2018年9月28日

日本アクアラング株式会社

注意喚起 (リコールではありません)

i3タイプのBCの右肩フラットEバルブのパーツ・シールプレートについてのお願い

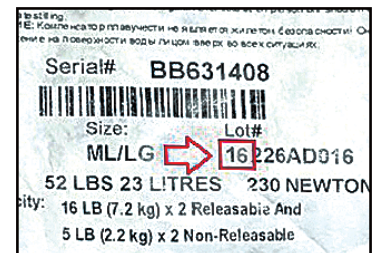
i3タイプのBCの右肩部フラットEバルブのシールプレートを交換させていただきます。
シールプレートの“引っ掛かり”が発生する潜在的な可能性を未然に防ぐ措置となります。

潜在的な危険性を取り除くために、#415401のシールプレートと呼ばれるパーツの形状を変更致しました。外見から変更したパーツが判別できる様に、シールプレートの色を黒からグレーに変更しました。グレーのパーツは潜在的な“引っ掛かり”を無くす為に、突起部のかどを落として斜めにしています。
